Yfirlit umsagnaraðila og skjala

Efni, Endurskoðun áhættumats vegna vatnsverndar fyrir Gunnarshólma og Geirland

**Efni, endurskoðun áhættumats vegna vatnsverndar fyrir Gunnarshólma og Geirland.
Viðbótarupplýsingar við minnisblað frá 4. desember 2025.**

Umsögn Lögreglunnar á Höfuðborgarsvæðinu um **Breytt svæðisskipulag. Gunnarshólmi og Geirland í Kópavogi**

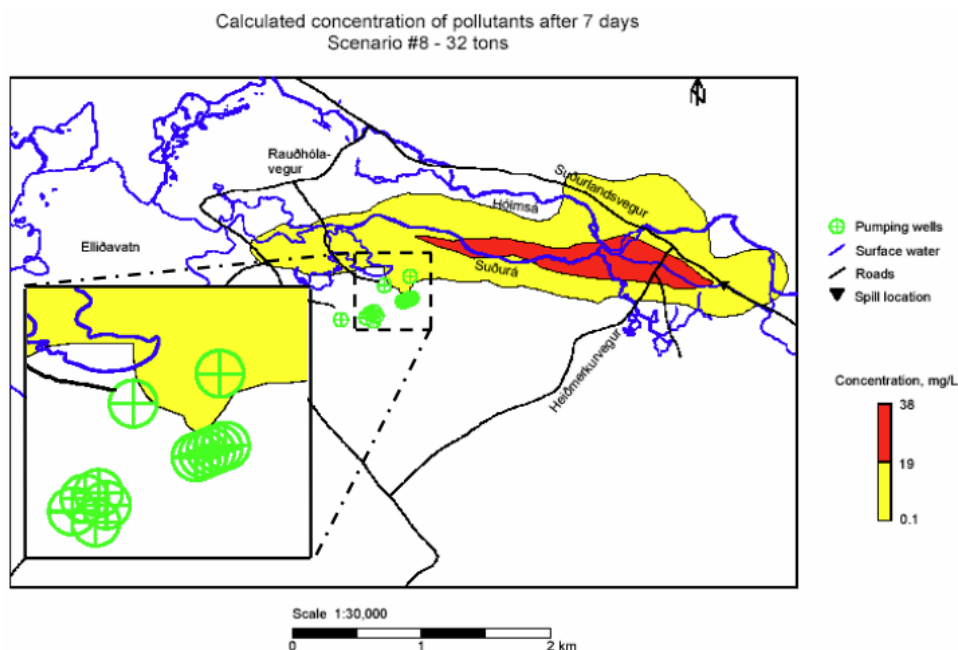
Reiknuð dreifing mengunar er sýnd frá fimm völdum viðmiðunarstöðum sem eru merktir S1 til S5. Staðsetning þessara viðmiðunarstaða er að mati heilbrigðiseftirlits ekki sérstaklega varfærin. Þeir eru hvorki settir á þá staði þar sem raunhæft er að álíta að stærstu slysin verði t.d. á aðal aðkomuvegi né á jaðar skipulagssvæðis þar sem þynning myndi verða minnst. Bæta þyrfti við sviðsmyndum þar sem mengunarstaðir eru settir á jaðar áhrifa- eða skipulagssvæðis og á þá staði þar sem raunveruleg hættu er á stórslysum til að matið verði raunverulega varfærið.

Þrátt fyrir að atvikareikningar séu tímabundnir eru einungis sýndar stöðumyndir af mengunarskýi á tilteknum dögum. Fyrir verklag við viðbrögð og rekstur væri mikilvægt að sjá tímaraðir (breakthrough curves) af styrk í einstökum borholum í Gvendarbrunnum, t.d. með 6 klst. upplausn, til að meta hvenær mengun berst fyrst í brunn, hversu lengi hún varir og hvenær búast má við að farið verði yfir mörk.

Í Minnisblaði 2 var gerð athugasemd við að dreifing var ekki sýnd niður í 100 miljónfalda þynningu. Ástæðan fyrir þessu var til að koma í veg fyrir mistúlkun á umfangi mengunar. Þó að það sé góð ástæða þykir gott að sýna dreifingu niður í 100 miljónfalda þynningu upp á að sjá frekari mögulega dreifingu. Einnig er það mikilvægt þar sem sum efni eins og Bensen eru skað- og krabbameinsvaldandi í öllu magni, þó að viðmiðunarmörk séu ekki dregin við agnarstyrk.

Mynd 8.5 Skilgreind bergleiðni í grunnvatnslíkani (Verkfræðistofan Vatnaskil, 2018). Staðsetning fyrirhugaðs efnistökusvæðis er innan rauða hringins.

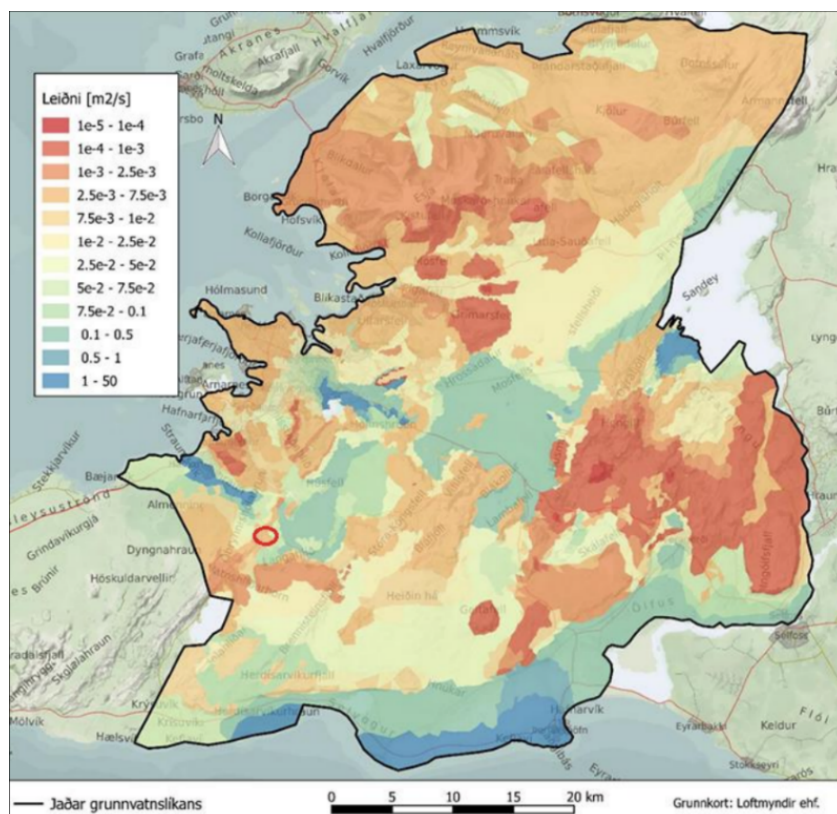
Í eldri gögnum frá Vatnaskilum um sama svæði, er sýnt að grunnvatn og mengun frá landi Gunnarshólma rennur beint inn á brunn og áhrifasvæði Gvendarbrunna og þaðan í Hrauntúnstjörn og áfram til Elliðavatns, sbr. mynd 1, hér að neðan þar sem teiknuð er dreifing mengunar.

At accident **site 8** the wells are threatened a week after an accident resulting in a large release (32 tons). The only well that definitely falls within the 0.1 mg/l parameter is one of the old ones that is not currently in use. But a cluster of the newer wells is clearly threatened. After a month the dilution has taken its toll and the 0.1 mg/l frontier has receded to a few hundred meters from the wells. A simulation for two weeks was regrettably never performed but the probability is high that the concentration frontier temporarily engulfed the aforementioned cluster before it receded. Regardless this scenario poses a substantial threat.

Einnig sýnir leiðnikort (K-kort) Vatnaskila fyrir höfuðborgarsvæðið að eldri hraunmyndanir undir Árbæ séu um **10–100 sinnum tregari** en Leitarhraun sem er yngra. (VSÓ ráðgjöf, 2025)

Út frá vatnafræðilegu sjónarhorni væri eðlilegt að gera ráð fyrir að dreifing mengunar fylgdi flæði aðalgrunnvatnsstraumsins frá Gunnarshólma, með lægðum, hærri lekt og leiðni og færi því með Leitarhrauni sem er gropið og hriplekt meðfram Gvendarbrunnum í Elliðavatn og niður í Elliðárdal, fremur en að fara um þéttari eldri hraun, undir Norðlingaholti og Árbæjarhæð sem liggja hærra en Elliðárdalur.

Rökstyðja þarf betur af hverju flæði straumsins í grunnvatnslíkaninu er settur fram með þeim hætti sem áhættumatið er byggt á. Sýna þarf fram á það með jarðfræðilegum þversniðum, gildandi K-korti, jafnhæðarlínunum grunnvatns á svæðinu og raunverulegum ferilefna- (traser) mælingum. Þá er nauðsynlegt að framkvæma næmnisgreiningu (sensitivity analysis) á þeirri sviðsmynd sem notuð er gagnvart áhættumatinu og annarri sviðsmynd þar sem grunnvatnsstraumurinn er látinn liggja um Leitarhrauns-Elliðárdals leiðina og endurmeta og gefa upp þynningu og mengunarefnareikninga út frá þeirri leið. Þetta er mikilvægt, þar sem ef aðalgrunnvatnsstraumurinn fer um hina eðlilegu vatnafræðilegu leið (lægðir og hærri lekt) þá gæti verið að sú sviðsmynd sem er notuð vanmeti mengunarhættuna.

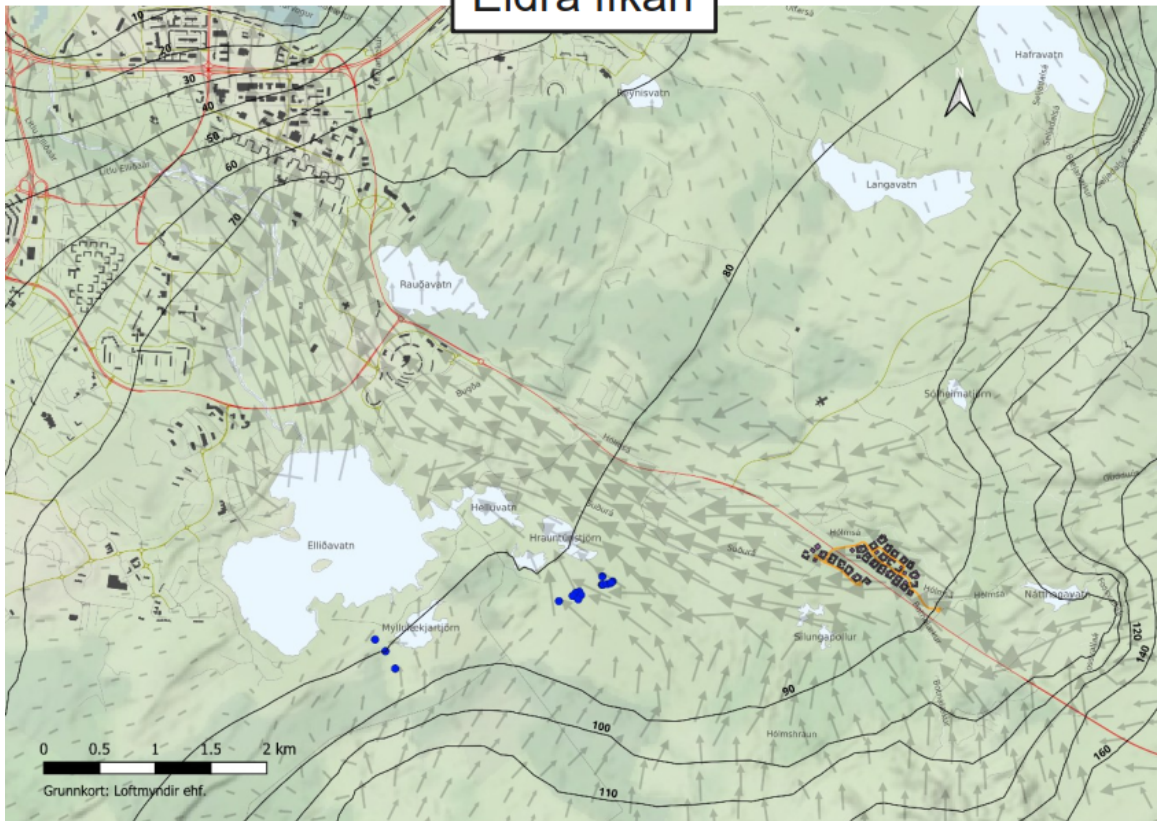
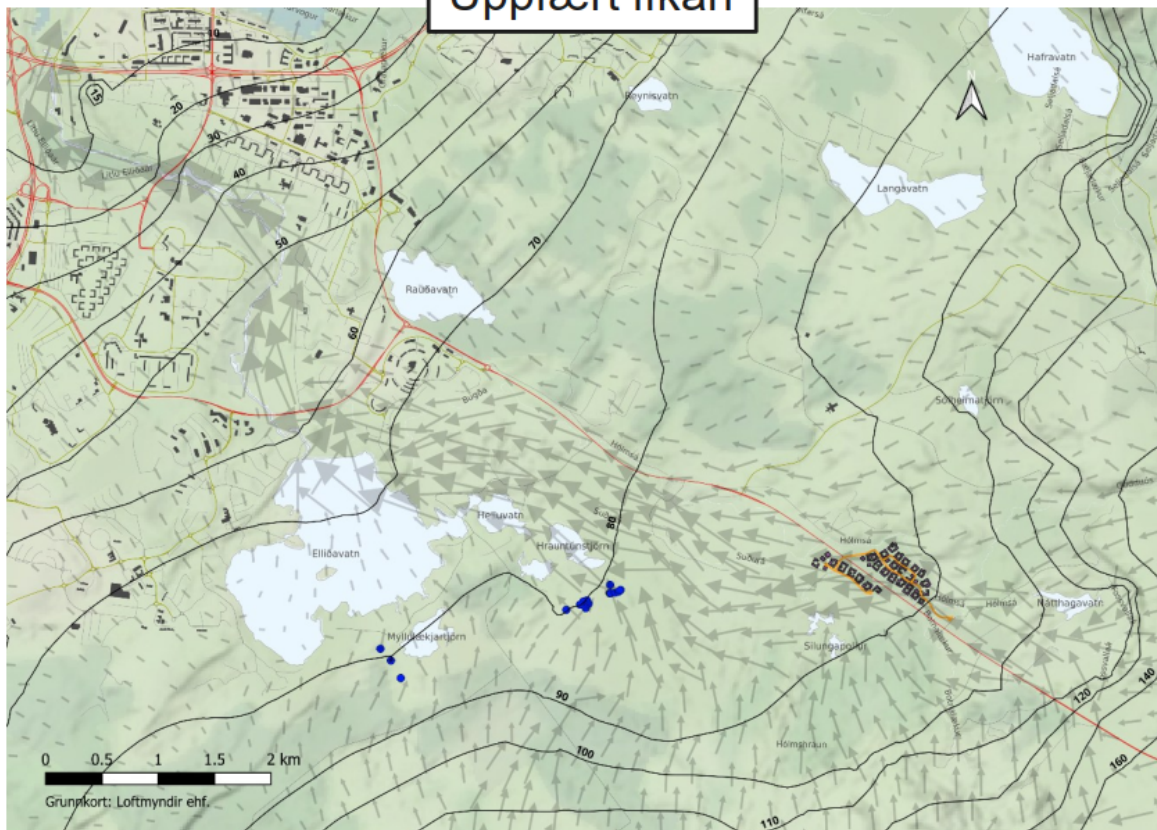
Á fundinum kom fram að grunnvatnslíkanið ynni núna með uppfærðan aðalgrunnvatnsstraum á svæðinu sem samlagast venjulegum vatnafræðilegum forsendum s.s. vatn leitar í lægri, lekari svæði. Lektarkort svæðisins hefur líka verið uppfært og endurspeglar núna jarðfræði svæðisins mun betur.

Einnig hefur verið breytt mjög markarskilyrðum (boundary conditions) í kringum Elliðaavatn. Elliðaavatns-Norðlingaholtssvæðið er mjög flókið en gríðarlega mikilvægt upp á straumstefnu grunnvatnsstraumsins á svæðinu. Ljóst er að uppfært lektarkort endurspeglar jarðfæði svæðisins mun betur, þá sérstaklega í kringum Elliðaavatns-Norðlingaholtssvæðið þó rökstyðja mætti lekt Norðlingaholts. Erfitt er að vita fullkomlega hver hin rétta lekt er á hverju svæði en þetta kort kemst líklega nálægt henni. Frá þessum lektarkortum er síðan reiknaður nýr grunnvatnsstraumur.

Mikill munur er á þessum tveimur grunnvatnsstraumum en sá uppfærði fer ekki í sama magni í gegnum Norðlingaholt og lítur út fyrir að dreifa mengunarefnum frá Gunnarshólma nær Gvendarbrunnum. Vatnaskil gerðu hins vegar næmnigreiningu á fyrri leið grunnvatnsins og á nýju leiðinni og fundu að þeirra sögn ekki mikinn mun þar á. Ýtarleg greinagerð með dreifingarreikningum frá uppfærðu líkani þarf að fylgja þessu.

Svo unnt verði að meta áhættu frá skipulagssvæðinu þarf í skipulagsvinnu fram undan að leggja fram gögn út frá öllum þessum uppfærðu forsendum. Vinna þarf áhættumat út frá nýjum upplýsingum sem fram hafa komið þannig að hægt sé að taka afstöðu til áhættumats með hliðsjón af þeim nýju upplýsingum sem búið er að bæta í grunnvatnslíkanið. Á framangreindum fundi heilbrigðiseftirlitsins og Vatnaskila voru aðilar sammála um að góð skref væru stigin í átt að fá bætta mynd á málið. Heilbrigðiseftirlitið gengur því út frá að brugðist verði við þeim athugasemdum sem lagðar hafa verið fram sem og þeim sem kynnu að koma til viðbótar í lýsingarferlinu.
